<b>Enquête publique conjointe relative à l'élaboration du Plan Local d'Urbanisme et du Schéma Directeur de Gestion des Eaux pluviales</b>	Identifiant : N° E18000046/83	PAGE 1/87
---	----------------------------------	--------------

## RAPPORT SDGEP

Enquête publique conjointe relative à l'élaboration du Plan Local d'Urbanisme et du Schéma Directeur de Gestion des Eaux pluviales

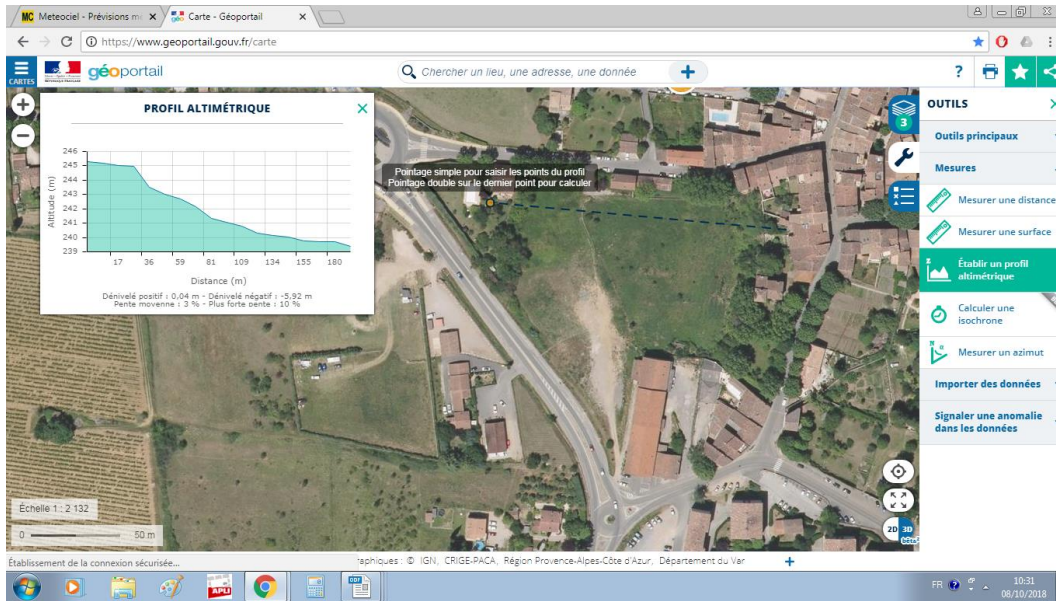
De ce fait le développement du village s'est fait de tout temps au nord de cette zone comme le montre le document municipal de l'enquête publique de modification du POS du 18/04/ 2006.

De ce fait toutes les habitations situées rue République qui ont négligé la topographie sont soumises à des inondations de cave en cas de fortes pluies malgré la présence de culture ou de friche de cette zone.

L'imperméabilisation du sol par des parkings et des constructions va aggraver considérablement cette situation (144mm de pluie en 1h sur 13000 m2 ne font jamais que 1800 m3 à évacuer ou à stocker, soit environ une piscine olympique).

Ces questions devront être discutées mais il faut poursuivre la procédure du projet PLU et du SDGEP jusqu'à l'approbation, et d'envisager, avec la participation de citoyens, de mener des groupes de réflexion sur des sujets ou des quartiers pouvant amener à une adaptation du PLU.

Requête sur la parcelle D2208

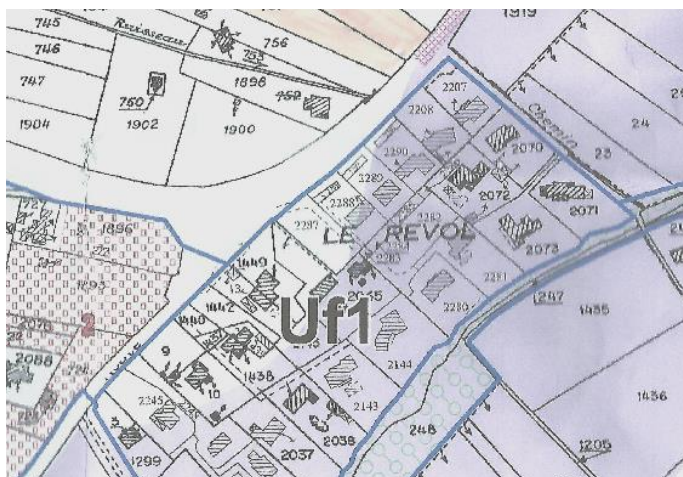
Nous avons l'honneur de vous demander de prendre en considération notre requête - notre opposition au classement en zone inondable de notre propriété.

Nous avons acheté notre bien en 2010 et notre parcelle n'était nullement classée en zone inondable. Les documents notariés et l'état des risques naturels et technologiques le prouvent. C'est d'ailleurs pour cela que nous avons fait cet achat. L'acquisition d'un bien en zone inondable n'a jamais effleuré notre esprit.

**Monsieur MARMI André**

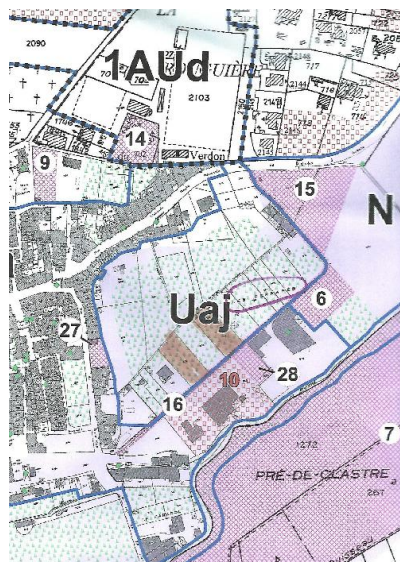
Souhaite que sa propriété cadastrée N°550 quartier les Ferrages passe en zone non inondable.  
Elle est actuellement en zone de recul (ou prudence ) sur l'AZI  
Reçu courrier et photo

**Remarque/avis du commissaire enquêteur.**

Ni le commissaire enquêteur, ni la commune n'a le pouvoir de modifier une zone classée inondable sur l'AZI

La partie de parcelle non inondable : extension possible

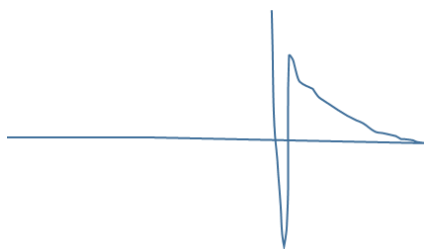
Objet: Révision du plan local d'urbanisme, demande de modification de classement de zone inondable sur la parcelle cadastré section D numéro 2209 lot n04.

La partie inondable est en zone d'aléa faible sur l'AZI (zone d'expansion lors de crue) zone A au projet PLU

Attendre l'approbation du SDGEP
